V Novém Jičíně

VĚC: Vysvětlení zadávací dokumentace k veřejné zakázce „Modernizace kotelen v Novém Jičíně“, zahájené na profilu zadavatele dne 23.02.2023

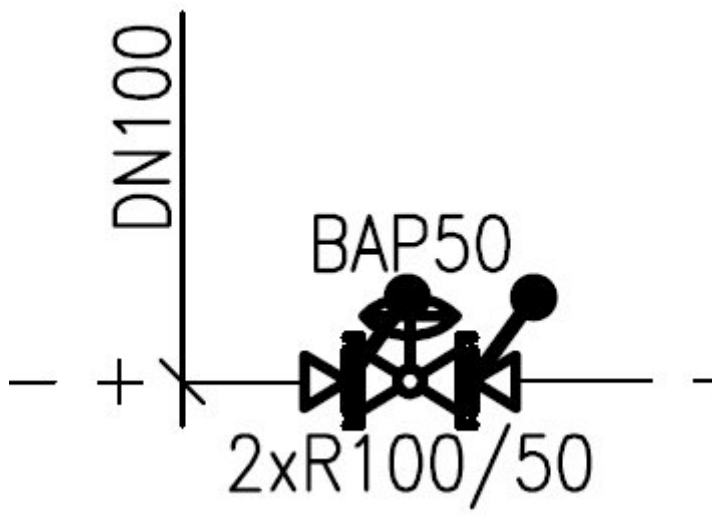
Jaký teplotní spád (teplota přívod a vrat) a tlak (kPa) je u výměníků na primární a sekundární straně?

Tyto informace projektová dokumentace neobsahuje, bez těchto informací nelze výměníky řádně ocenit.

parametry primární: 70/50°C, max. tlaková ztráta 15 kPa
parametry sekundární: 15/55°C, max. tlaková ztráta 15 kPa

Minimální rezerva na ploše výměníku je 20%. Požadovaný výkon výměníku tepla pro ohřev teplé vody je 100 kW.
